## 車載トレーラハブリコールのお知らせ

リコール届出一覧表

リコール届出番号	2052	リコール開始日	平成20年 2月29日
届出者の氏名又は名称	株式会社 矢野特殊自動車 代表取締役社長 矢野彰一		問合せ先:品質保証部 TEL (代)092-963-2000
不具合部位(部品名)	走行装置(ハブ)		
基準不適合状態にあると認める構造、装置又は性能の状況及びその原因	トレーラのハブにおいて、製造管理が不適切なため、製造工程において鑄造欠陥が発生し強度が不足している可能性がある。そのため、そのまま使用を続けると、走行時の振動等によりハブに亀裂が生じ、最悪の場合、ハブが破断するおそれがある。		
改善措置の内容	全車両、ハブを良品と交換し、併せてハブボルト、オイルシール、アウターベアリング、インナーベアリングを新品と交換する。		
不具合件数	なし	事故の有無	なし
発見の動機	社内からの情報による		
自動車使用者及び自動車分解整備事業者に周知させるための措置	<ul style="list-style-type: none"> <li>・使用者:直接訪問若しくは電話により通知する。</li> <li>・自動車分解整備事業者:使用者をすべて把握しているため、日整連発行の機関紙に掲載する措置はとらない。</li> <li>・改善実施済車両には、左側面前部に対策済みNo.2052のステッカーを貼付ける。</li> </ul>

## 改善箇所説明図

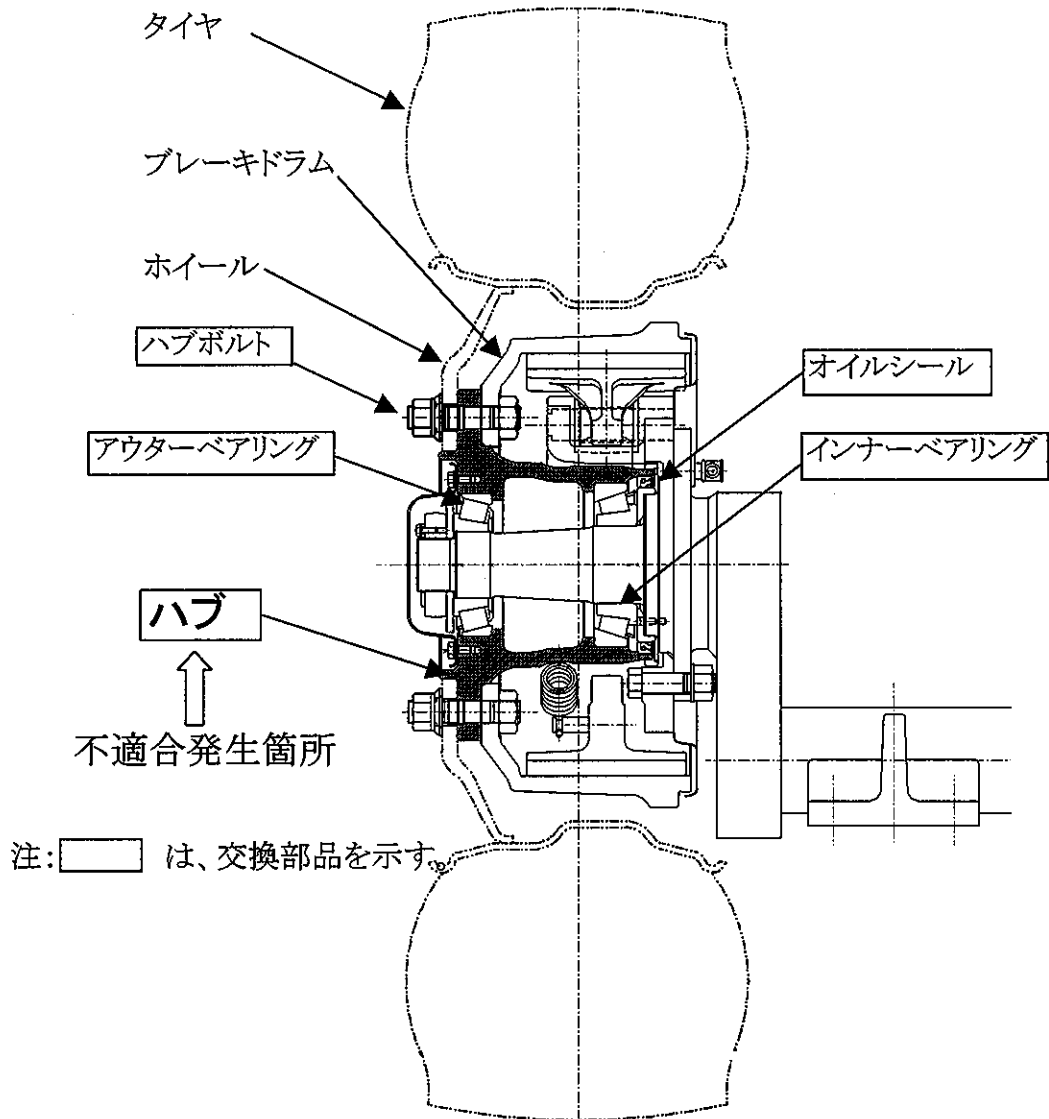
トレーラのハブにおいて、製造管理が不適切なため、製造工程において鑄造欠陥が発生し強度が不足している可能性がある。そのため、そのまま使用を続けると、走行時の振動等によりハブに亀裂が生じ、最悪の場合、ハブが破断するおそれがある。

全車両、ハブを良品と交換し、併せてハブボルト、オイルシール、アウターベアリング、インナーベアリングを新品と交換する。
